**ČESKÉ VYSOKÉ UČENÍ TECHNICKÉ
FAKULTA STAVEBNÍ
Katedra technologie staveb**

**DIPLOMOVÁ PRÁCE
STP - Logistické centrum Plzeň Božkov
1.2 Oprava projektové dokumentace**

Body opravy dokumentace:

1) Stěnové opláštění z PUR panelů

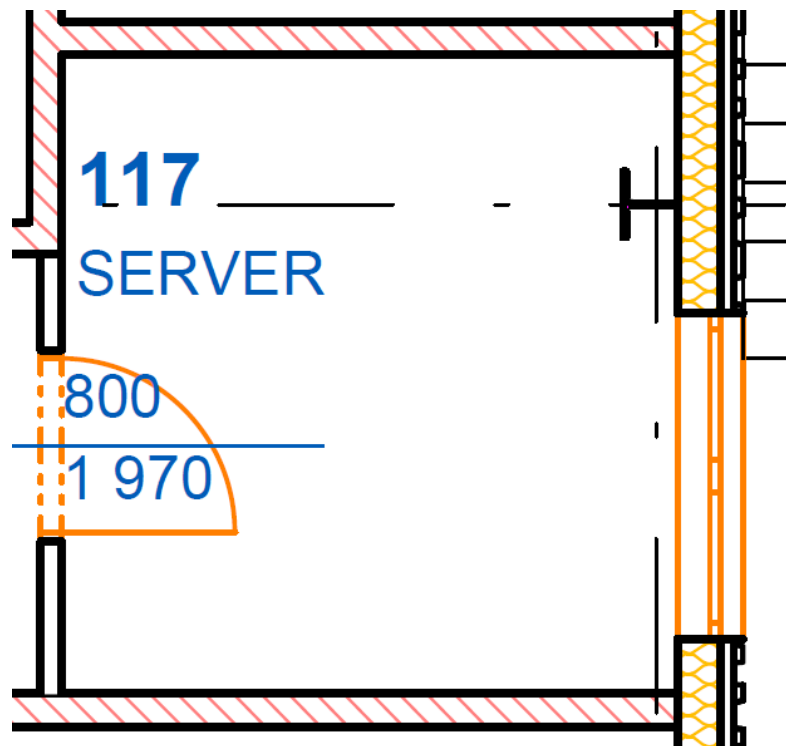
V původní skladbě stěnového opláštění byl navržen pouze tvarovaný plech bez zateplení halových lodí. Zateplená byla pouze obálka administrativního vestavku. Díky těmto skladbám lze předpokládat, že bude docházet k velkým tepelným ztrátám v halových lodích, což bude mít za následek vysoké teplotní rozdíly mezi létem a zimou. Z tohoto důvodu lze zvolit jinou variantu vnějšího stěnového opláštění např. stěnové PUR panely.

Minimální tloušťka panelu: 100 mm

Stěnové panely budou následně doplněny prosvětlovacími stěnami umístěnými průběžně po celé délce halových lodí.

2) Zrušení okna v místnosti serveru

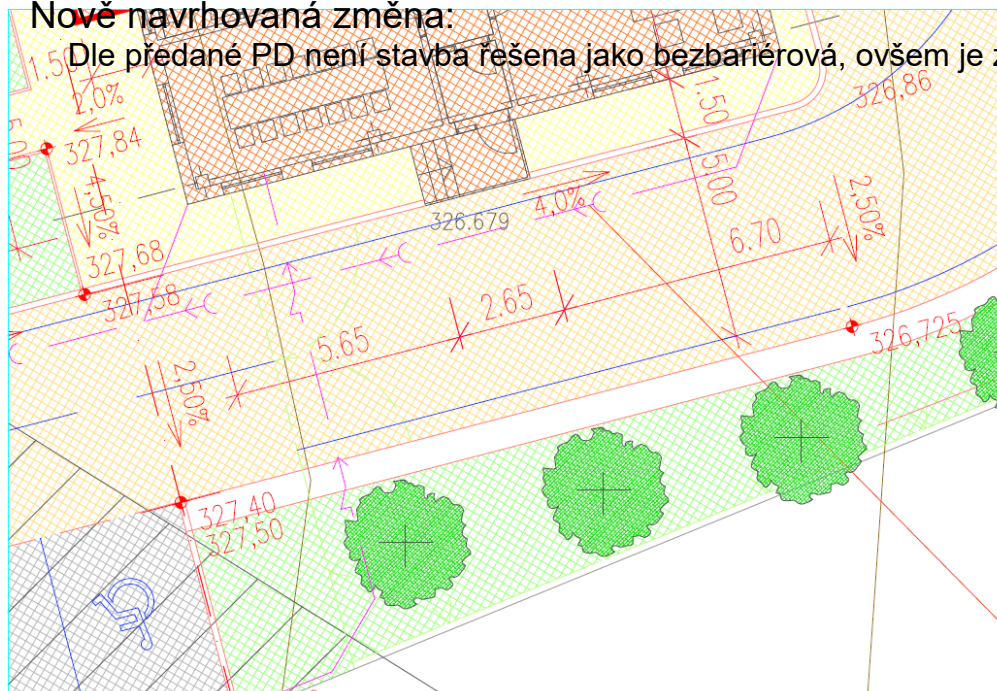
Dle předané PD bylo v místnosti serveru v administrativním vestavku navržené okno v opláštění objektu. Z důvodu ušetření místa v rámci místnosti a zároveň tepelně technických vlastností místnosti lze okno v místnosti serveru zrušit. Osvětlení v místnosti bude pouze umělé.

3) Záměna schodiště na jižní straně za nájezdovou rampu

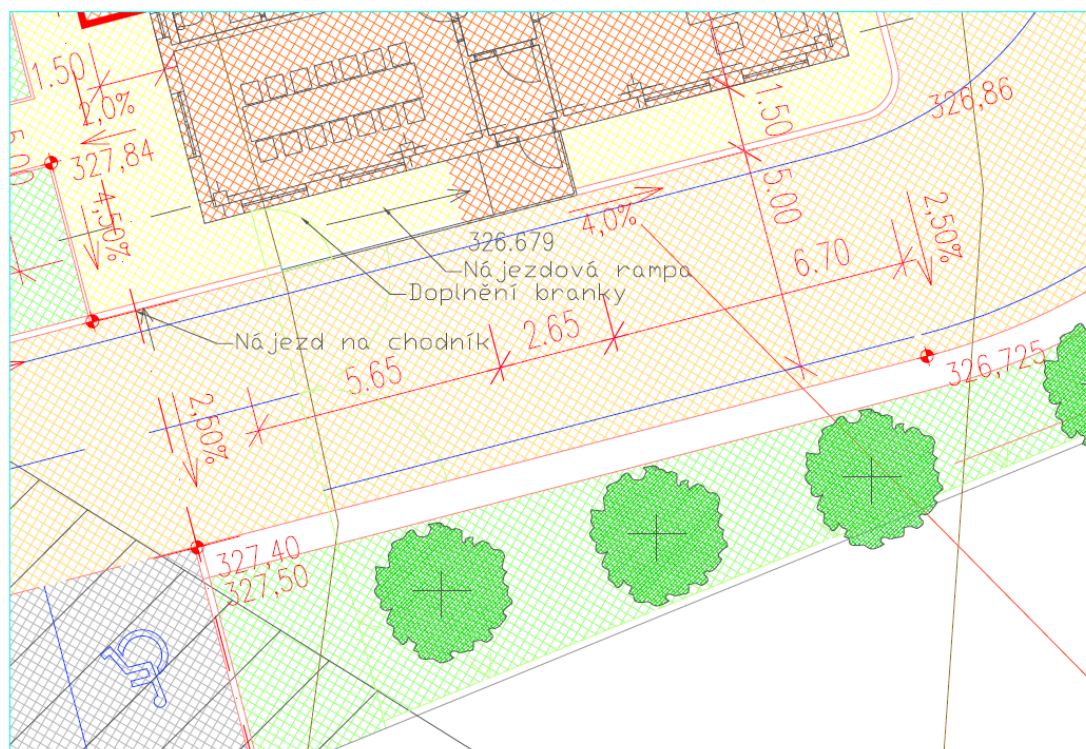
Dle předané PD není stavba řešena jako bezbariérová, ovšem je zde navrženo jedno parko

doplněna o nájezd z obrubníků na chodník.

Přesun hlavního vjezdu na pozemek mimo cizí pozemek

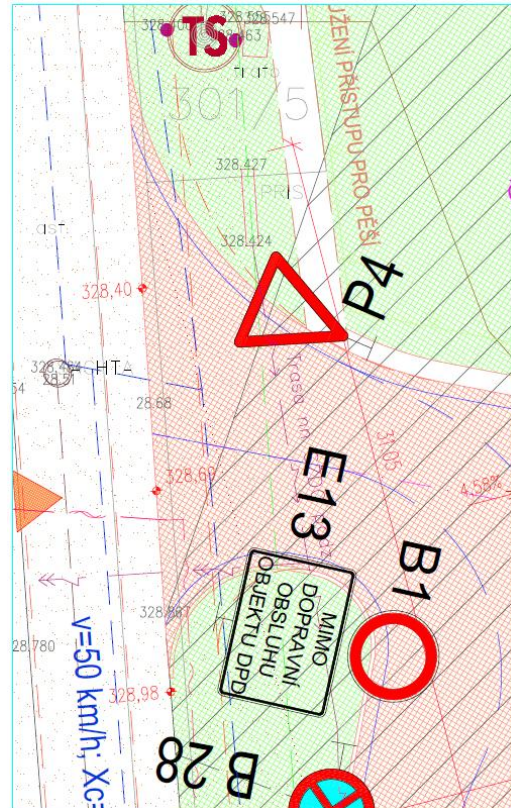
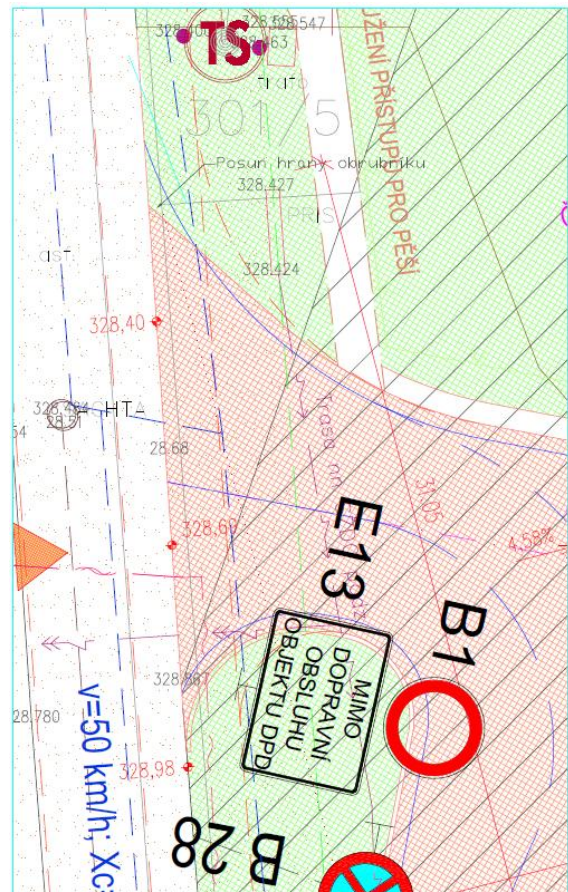
Dle předané PD je hlavní příjezd na stavbu navržen tak, že vede přes sousední pozemek nespádající do vlastnictví investora. Je potřeba posunout hranu obrubníků lemujících zpevněné plochy a tím lehce zúžit průjezdnou šířku. Průjezdná šířka v nejužším místě zůstává beze změny 8,33 m.

ÚPRAVA SLOUPU D/4

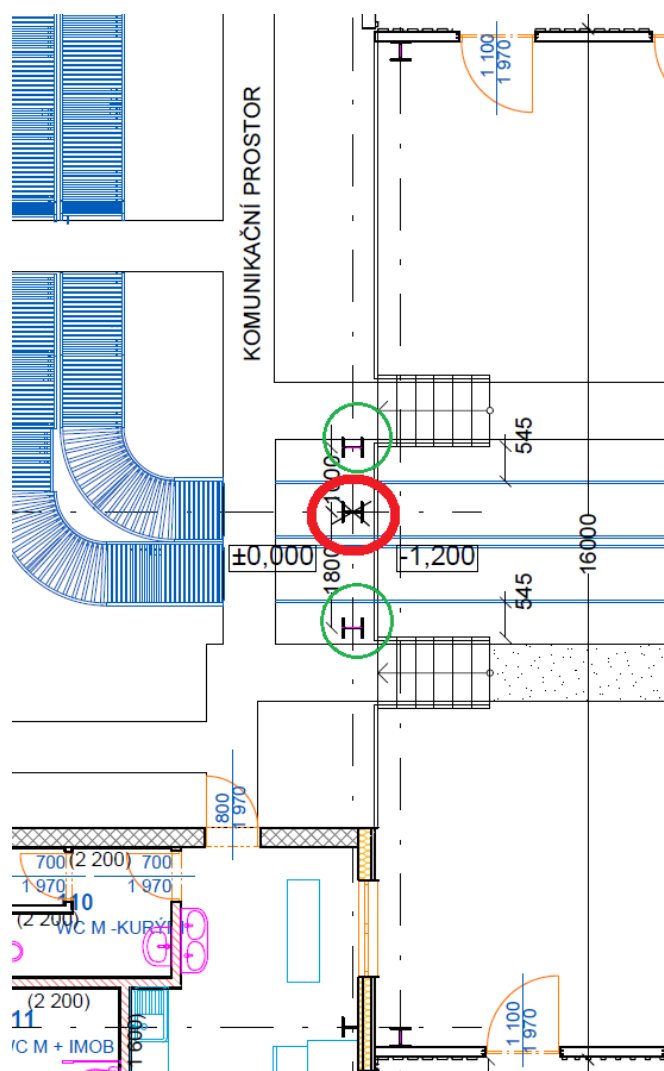
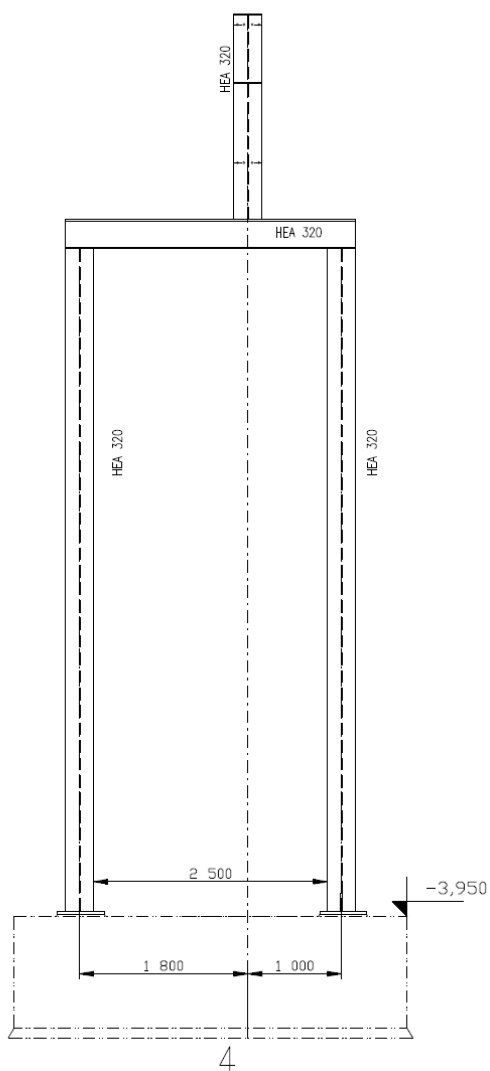
Dle předané PD je navržen nosný ocelový sloup z profilu IPE v ose halové loďi (červeně zakroužkováno). Tento sloup musí být nahrazen ocelovou výměnou, jelikož navržená válečková dráha prochází tímto sloupem (zeleně zakroužkováno).

6) Střešní opláštění z PUR panelů

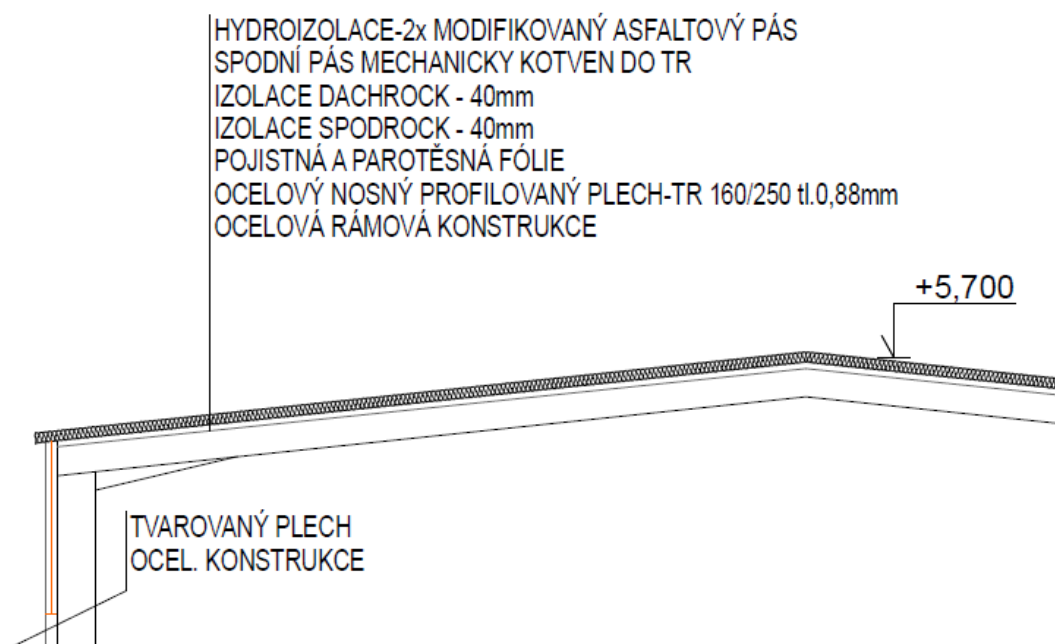
Dle předané PD byla navržena střešní konstrukce s klasickým pořadím vrstev (viz. výše). Z důvodu sjednocení změn, ulehčení a urychlení rychlost výstavby lze zaměnit původní navrženou skladbu za střešní PUR panely.

Minimální tloušťka panelu: 100 mm

7) Návrh dojezdů před fasádu

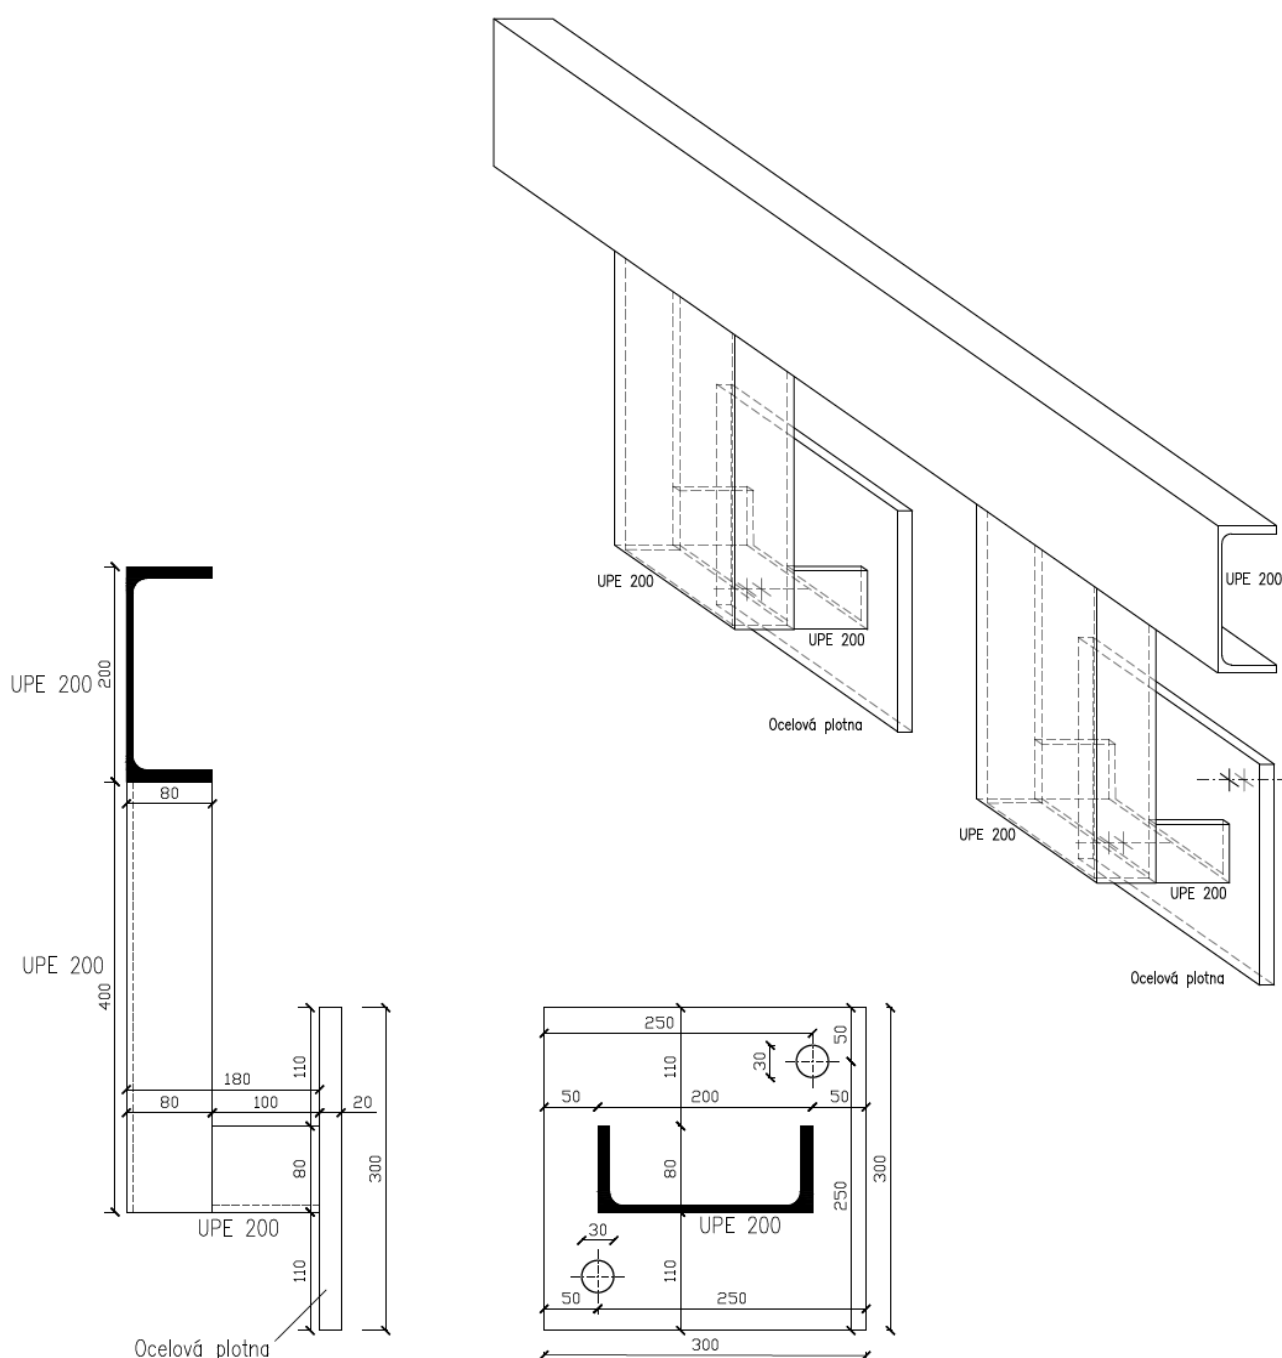
Dle předané PD nejsou řešeny dorazy k překladovým můstkům. Jelikož se jedná o logistické centrum, kde je předpoklad velkého množství osobních a nákladních aut, která budou couvat k fasádě objektu co nejbližší, musí být fasáda objektu ochráněna před poničením již zmíněnými automobily.

9) Provedení drenáže u paty opěrné stěny

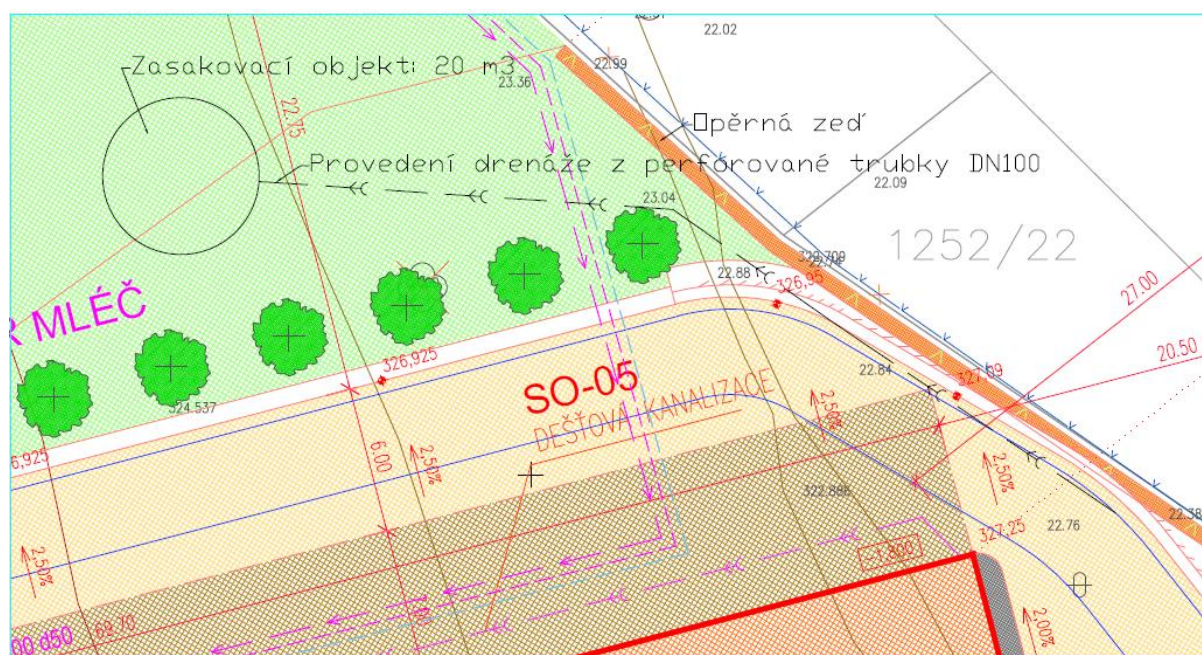
Dle předané PD nebylo řešeno odvodnění základové spáry opěrné zdi. Opěrná zeď je na schématu značena oranžově.

Je potřeba provést odvodnění základové spáry opěrné zdi. Odvodnění bude provedeno perforovanou plastovou trubicou DN100 obsypanou kamenivem fr. 16/32. Vrstva kameniva bude obalena geotextilií (200g/m²). Drenážní trubka bude zavedena do zeleného pásu a bude vyústěna do zasakovacího objektu o objemu nejméně 20 m³.

10) Záměna materiálů dešťové kanalizace: kamenina → PVC

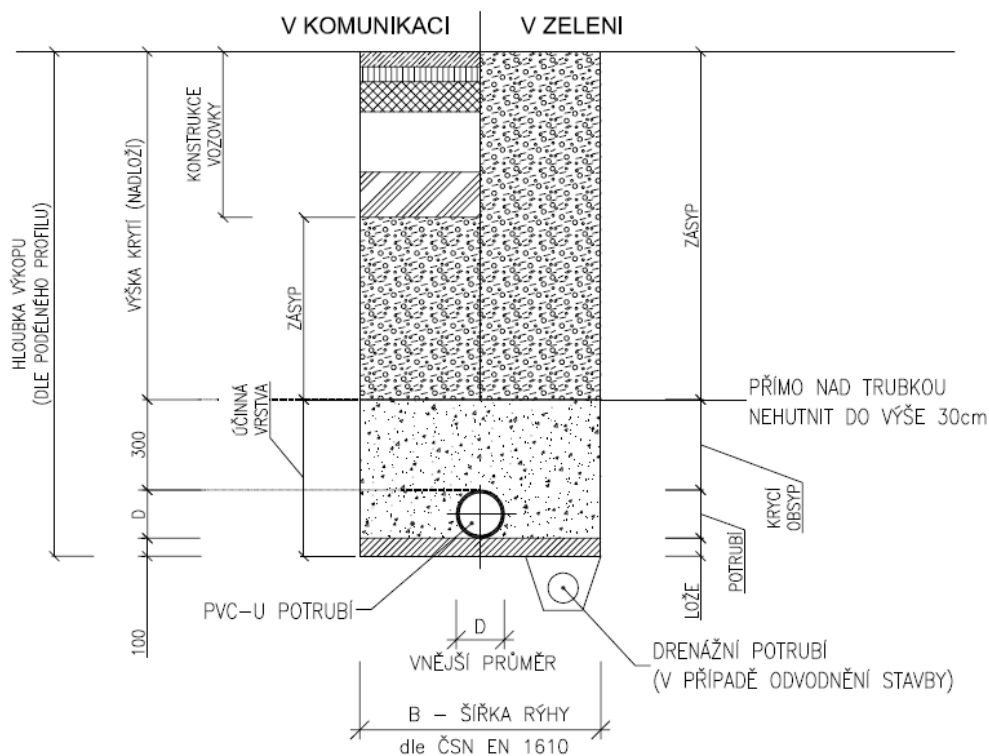
Dle předané PD byl navržený materiál dešťové kanalizace kamenina.

Z důvodu usnadnění manipulace a urychlení rychlosti výstavby bude zaměněn materiál dešťové kanalizace na PVC třídy SN12 pod vozovkou s pojezdovým zatížením 26t a SN4 pod vozovku s návrhovým zatížením 4t a do zeleného pásu.

11) Chybějící přístup na střešní konstrukci

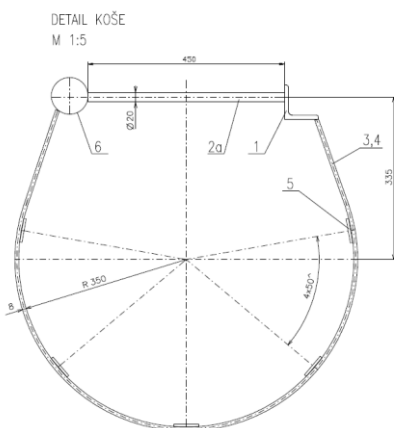
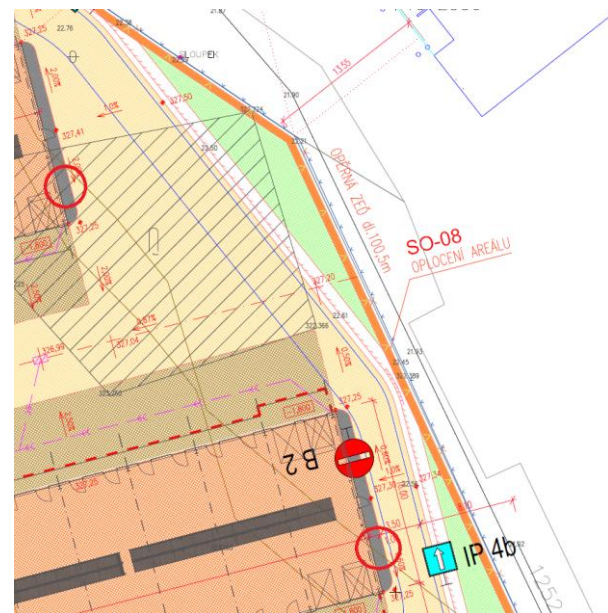
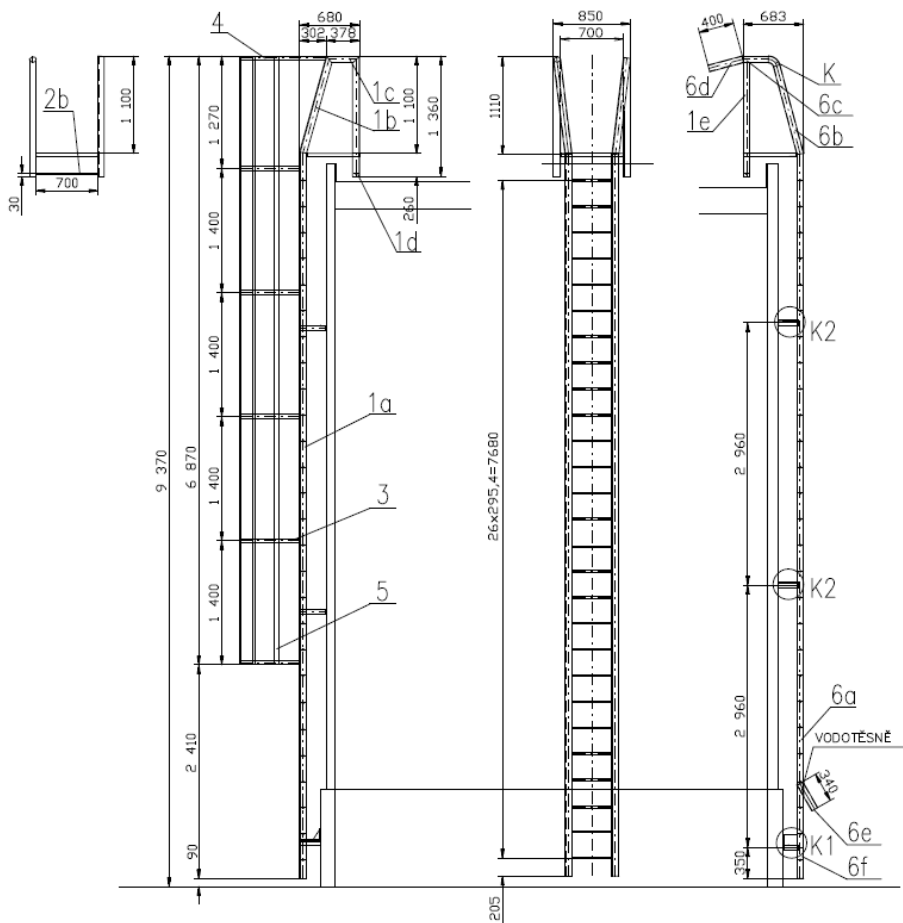
Dle předané projektové dokumentace nejsou řešeny požární žebříky, ani jiné způsoby přístupu na střešní konstrukci.

Přístup na střešní konstrukci bude zajištěn pomocí dvou požárních žebříků umístěných ve štítových stěnách obou krčků. Požární žebříky budou ocelové a budou opatřeny protipožárním nátěrem.

12) Přípojka vodovodu a požární voda

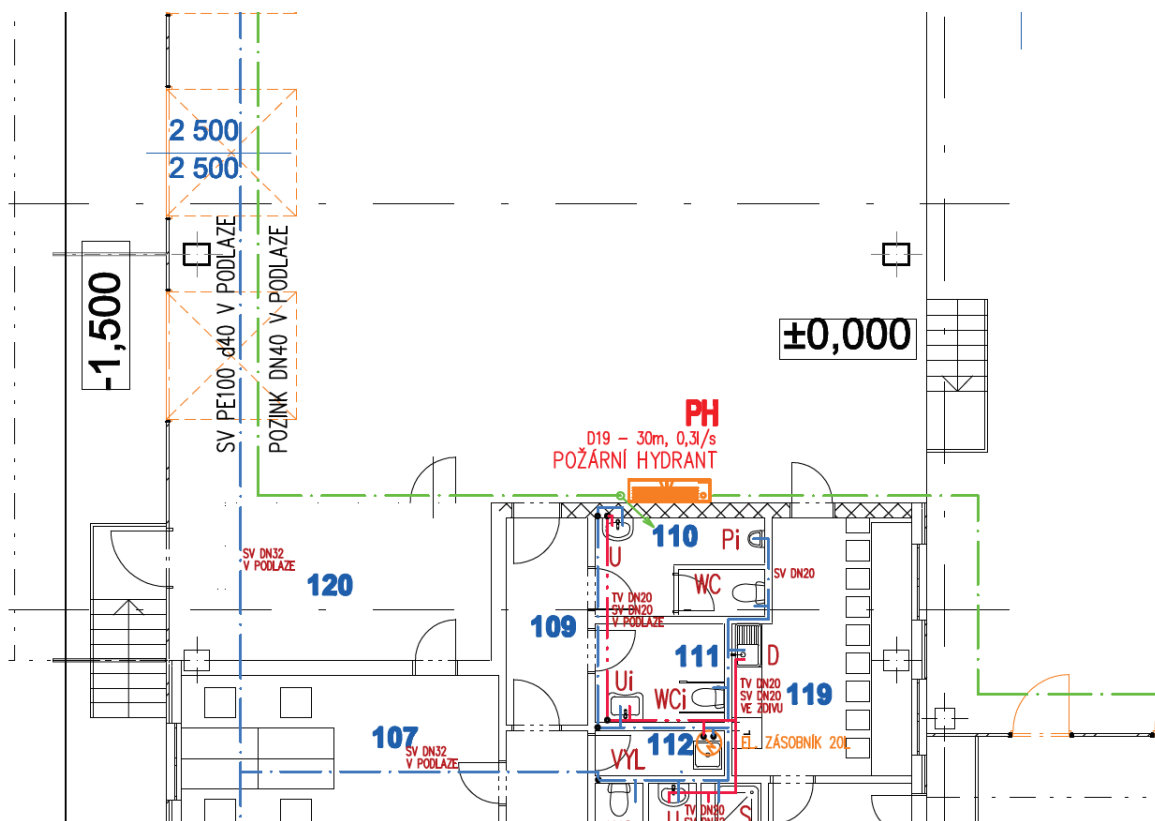
Dle předané projektové dokumentace jsou vedeny rozvody požární vody a přípojka vodovodu v podlaze haly.

Rozvody požární vody budou vedeny pomocí závěsů pod střešním trapézovým plechem. Budou tedy přiznané. V místech požárních hydrantů budou rozvody svedeny svisle k danému požárnímu hydrantu. Přípojka vodovodu bude vedena vně halových objektů. Budou využity výkopy potrubí tlakové kanalizace. V místě technického zázemí vestavku bude přípojka provedena skrze podlahové konstrukce dovnitř vestavku.
